### MA・MBシリーズから電子カウンタへ切り替え時の注意点

#### <AC100V, AC200V タイプの場合>

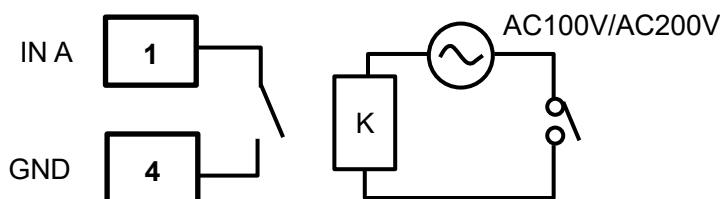
MA・MBシリーズから電子カウンタに切り替えた場合、電子カウンタの入力にAC100V又はAC200Vを直接印加させることが出来ません。

そのためリレーを入れて接点入力に変換する等の対応をお願いいたします。また電子カウンタには別途電源が必要となります。

※ G48-Nの入力方式はプログラムモードで接点/オープンコレクタ入力(n)にしてください。

※ パネルカット寸法はMA・MBより小さくなります。

#### <DC24V タイプの場合>

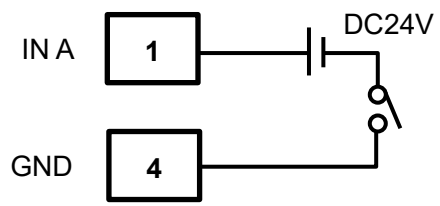
MA・MBシリーズから電子カウンタに切り替えた場合、電子カウンタの入力にDC24Vを直接印加させることが出来ます。また電子カウンタの計数速度は低速30Hzに設定してください。但し、ご使用のスイッチによっては、チャタリングを拾って誤カウントする場合があります。また電子カウンタには別途電源が必要となります。

※ G48-Nの入力方式はプログラムモードで電圧入力 (p)にしてください。

※ 計数速度はプログラムモードで低速30Hzに設定してください。

※ パネルカット寸法はMA・MBより小さくなります。
